**Věc: Vysvětlení zadávací dokumentace v souladu s § 98 zákona č. 134/2016 Sb., o zadávání veřejných zakázek, ve znění pozdějších předpisů (dále jen „ZZVZ“)**

Název veřejné zakázky: „**Zhořelecká, II. etapa parkoviště NN3254, Praha 8, č. akce 42/2**“  
Evidenční číslo zakázky uvedené ve Věstníku veřejných zakázek: Z2018- 018731  
(dále jen „VZ“)

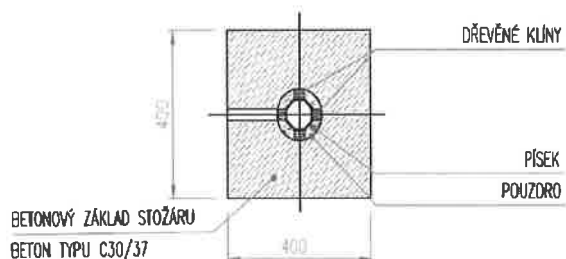
Dotaz č. 5:

Rozpor mezi VV a PD - SO 401 - Osvětlení parkoviště

V PD v průvodní a technické zprávě výše uvedeného objektu je:

Stožáry K 6 budou vetknuty do samostatných typových betonových základů rozměrů 60x60x90cm.

Ale v PD ve vzorových řezech - stožár výše uvedeného objektu je:

Dotaz: Zkontroluje a opraví zadavatel výkaz výměr?

V TZ je chybně uveden základ větší. Vzorový řez je správně, tj. 400x400x900mm. Zadavatel opravil výkaz výměr a technickou zprávu.

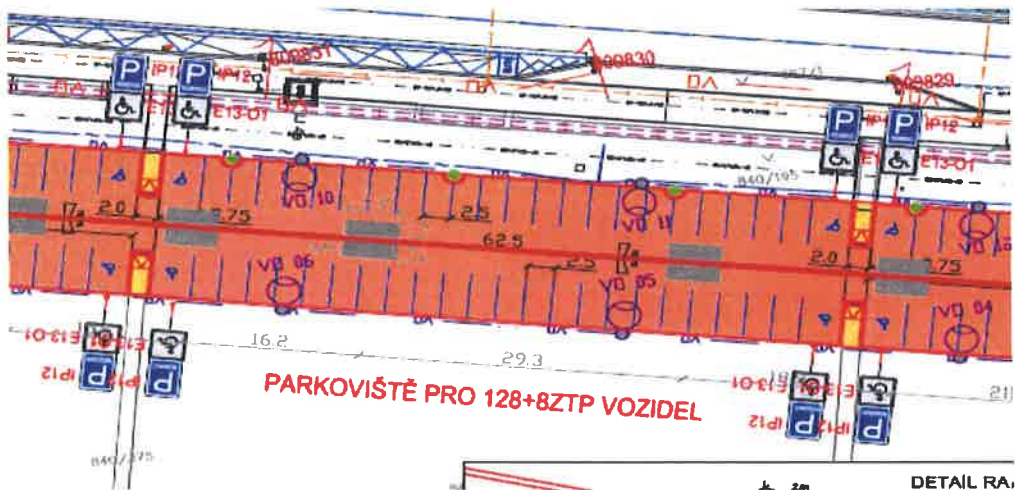
*Ve výkazu výměr v objektu 02 - Parkoviště v pol. č. 24 a 25 je:*

24	K	914111111	Montáž svislé dopravní značky základní velikosti do 1 m2 objímkami na sloupky nebo konzoly	kus	8,000
25	M	4044400xx	značka dopravní svislá výstražná FeZn A1 - A30, P1,P4 700 mm	kus	8,000

*Domníváme se, že je uveden chybný počet svislých dopravních značek dle PD, ve které je zakresleno 16 kusů.*

*Dotaz: Upraví zadavatel výkaz výměr?*

IP 12 jako vyhrazené stání pro osoby ZTP se vyrábí i jako 1 DZ (není potřeba skládat ze dvou).
